Avis délibéré de l'Autorité environnementale sur la modification du schéma régional d'aménagement, de développement durable et d'égalité des territoires (Sraddet) Normandie (14, 27, 50, 61, 76)

n°Ae : 2023-71

Avis délibéré n° 2023-71 adopté lors de la séance du 9 novembre 2023

Territorialisation des objectifs de réduction de la consommation d'espaces

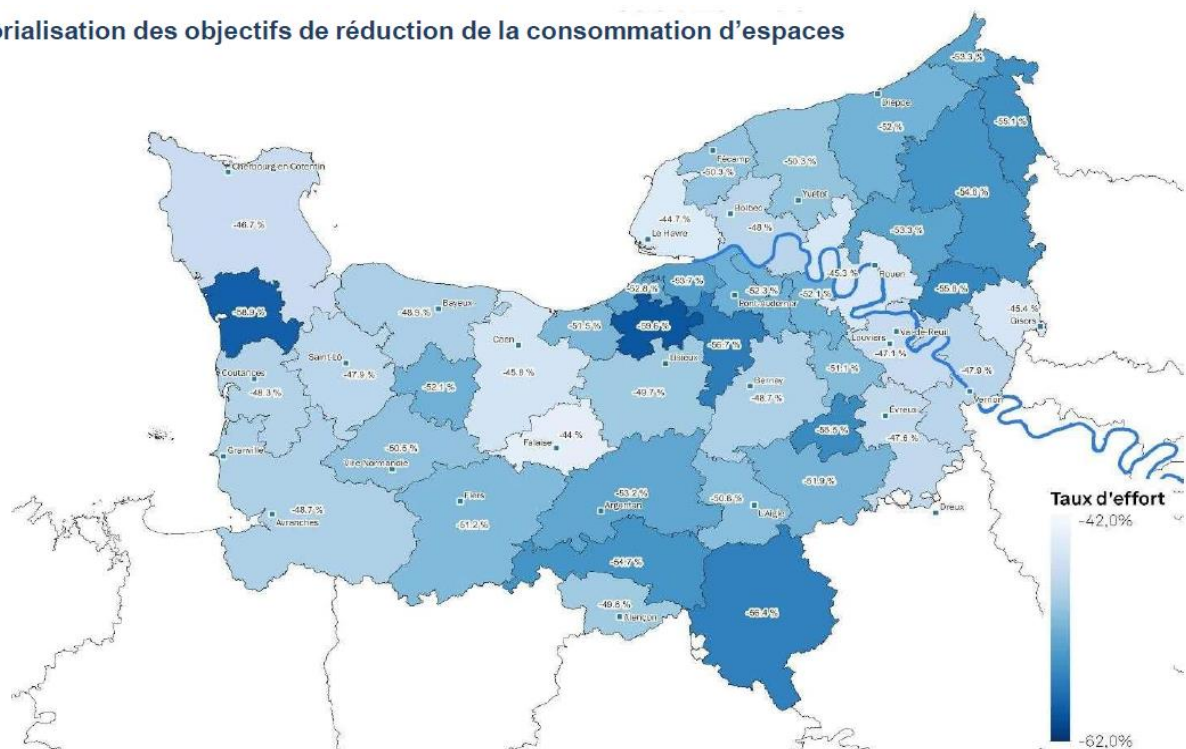
L'application de ce mode de répartition par critères pondérés donne lieu à la territorialisation des objectifs de réduction de la consommation d'espaces telle que cartographiée en règle 21 du fascicule des règles générales du projet de Sraddet modifié (cf. figure n° 1).

Les observations de l'Ae sur les principes retenus pour la définition des « *enveloppes foncières mutualisées* » (nationale, régionale et littorale) et la déclinaison territoriale sont développées dans la partie 3 du présent avis.
